## 关于蓄电池负端接地基站中直流电压变送器的解决办法

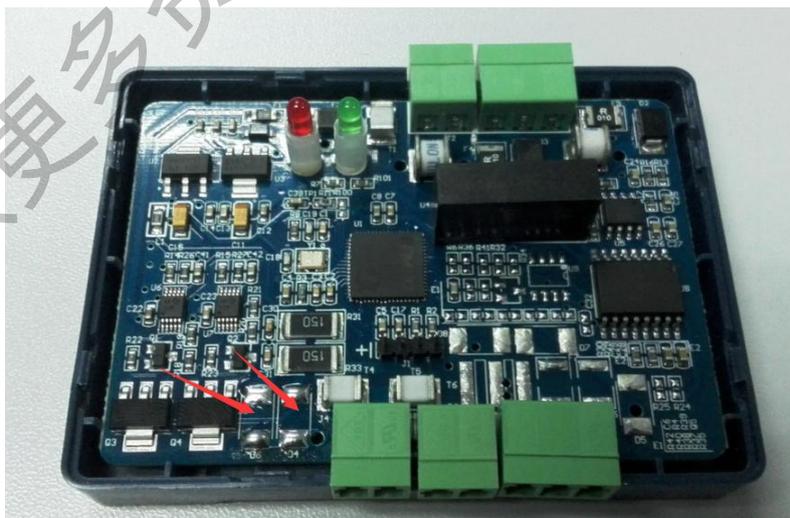
由于某些基站的蓄电池是**电池组负极连接大地**，导致第一版直流电压变送器数据采集出问题甚至损坏，为解决此问题，接线方式不需要改变，需要对直流电压变送器内部进行两个二极管的改动。（对于**电池组正极连接大地**的基站，不需要进行此改动）下面提供具体的解决办法和处理过程：

1、未安装前，去掉直流电压变送器的外壳上盖，找到如下图箭头所指的**两个二极管**。

2、用电烙铁和焊锡镊子等工具将这两个二极管取下来，效果如下图。（注意：不要将焊锡弄到其他器件上去，取下的二极管保留，待工程结束后回收）
